**SOLICITUD PARA PROYECTO MEJORADO; FEMA PROYECTO 93269, PW - 04596
APLICANTE: MUNICIPIO DE SALINAS FEMA PA CODE: 123-99123-00**

Siguiendo los lineamientos establecidos en el Capítulo 2: VII.G del Programa de Asistencia Pública y Orientación de Políticas (PAPPG), el Municipio de Salinas ("El Municipio", "Salinas", "MSAL" o "el Solicitante") presenta esta solicitud para un Proyecto Mejorado, que comprende mejoras al Proyecto FEMA 93269 Rancho Guayama Roads.

El proyecto 93269 incluye el DI-183760-183919-183920 (Rancho Guayama Roads). El alcance del proyecto consiste en la remoción de capas de asfalto existente y regado de asfalto en sustitución de lo removido y las medidas de mitigación consisten en construcción de cunetones y otras medidas de recogido de agua para evitar daño futuro a las calles.

(DI 183760) Jazmin, Hucar, Aleli & Dirt Road Streets

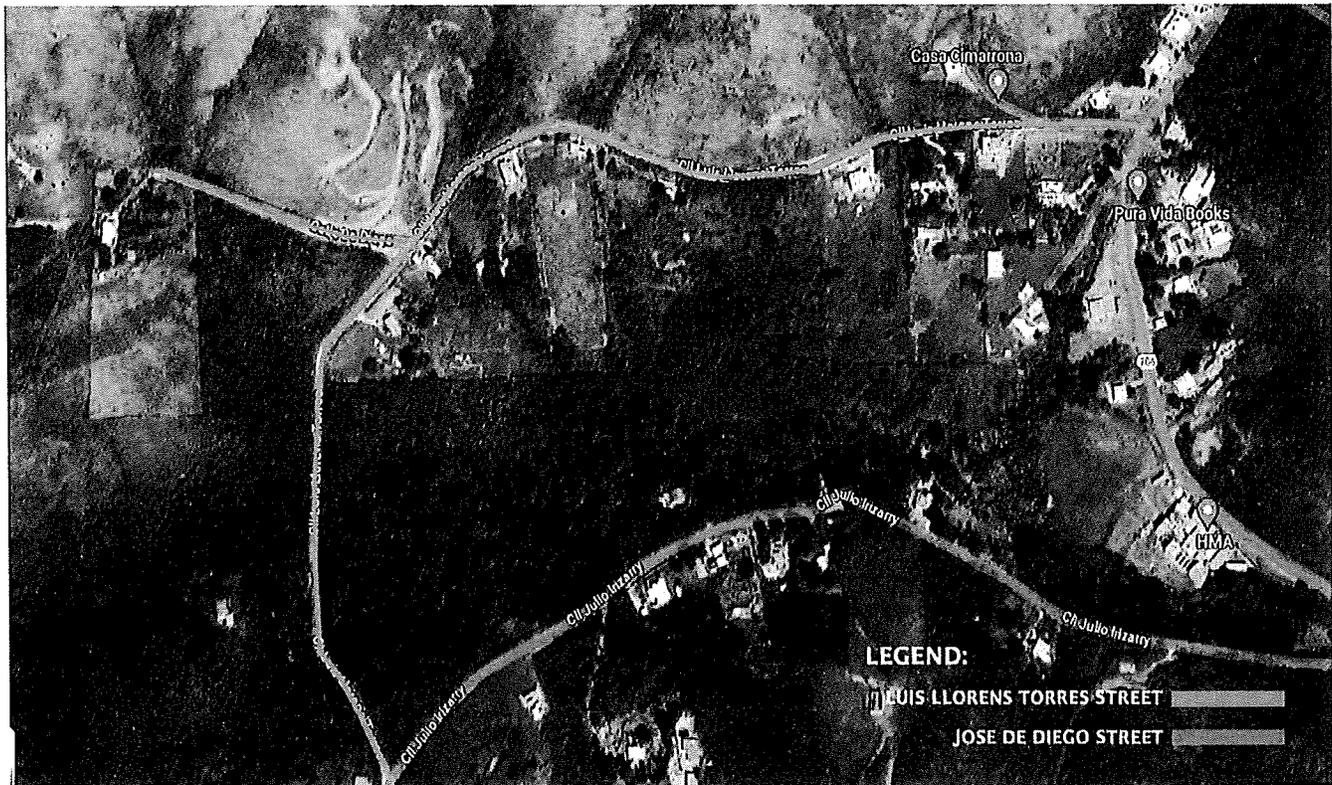
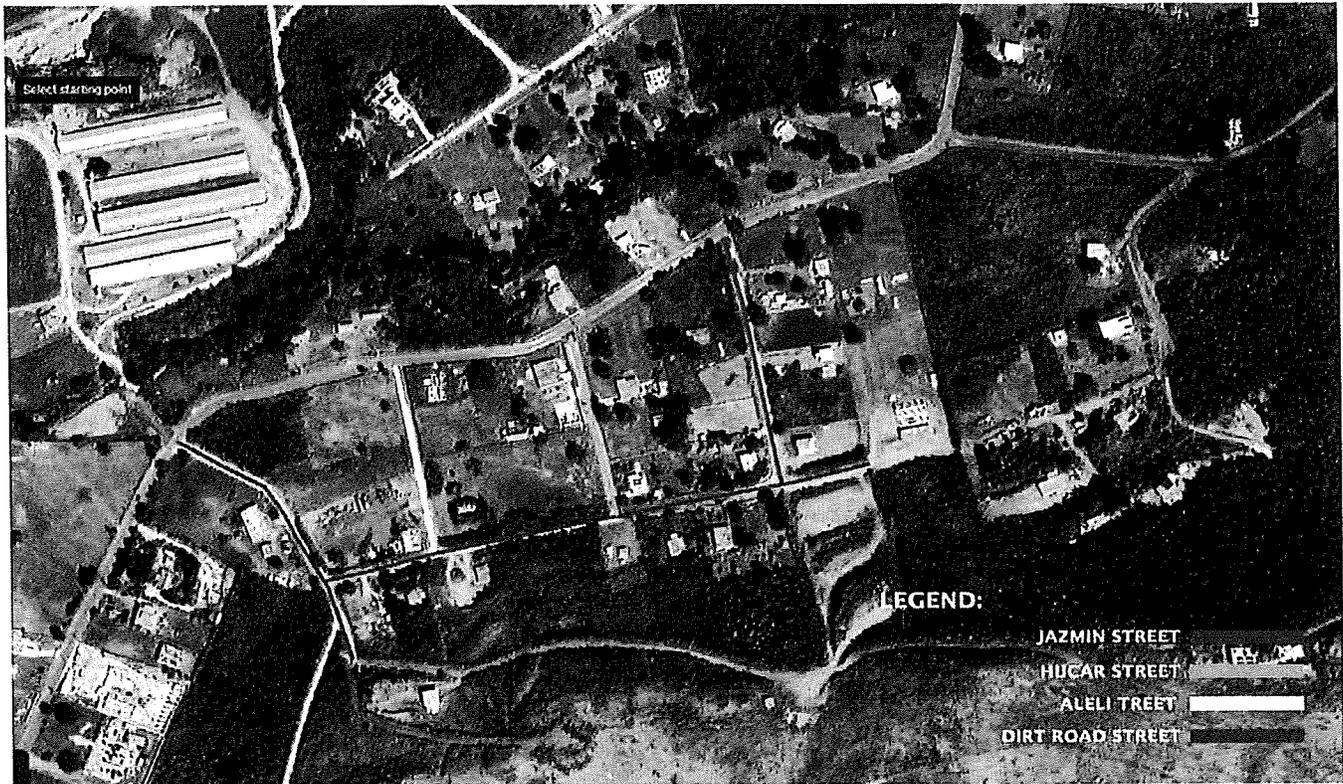
El Sistema de drenaje para el DI 183760, se incluyen cunetones de concreto de 0.60m, en lugar de encintados tipo C o tipo F, se añadieron "concrete chutes", combinados con "rip rap", espaciados por todo el proyecto, para liberar y descargar el agua de los cunetones de forma segura y eficiente.

Además, en el rediseño, para el material sobrante, se está predeterminando unas zonas, donde éste, se va a almacenar de forma temporera, protegido con "liners" plásticos impermeables, para evitar la percolación de la lluvia y una protección perimetral a base de "silt fence" y pacas de heno, para evitar la contaminación de las escorrentías. La localización exacta de estas zonas y todos los elementos que las componen, están incluidos en el plano del proyecto. En cuanto a la partida del agregado base, estamos incorporando en el proyecto un "geogrid" de forma que podamos aumentar la capacidad estructural y resistencia a carga del pavimento. Este elemento nos permite reducir la partida del agregado base y a la vez nos permite reducir la excavación, pues a menor volumen de agregado, menos excavación este necesita para su depósito.

Los niveles de la rasante propuesta de las carreteras fueron aumentados de forma tal que las capas de asfalto a ser depositadas en el DI **183760** para las calles Llorens Torres y De Diego (2" de asfalto de superficie y 5" de asfalto base), y para las calles Jazmín, Húcar, Alelí y "Dirt Road" (2" de asfalto de superficie y 3" de asfalto base) sirvan para cubrir la subrasante existente. De

esta forma se reduce la necesidad de excavar y/o perturbar el material compuesto.
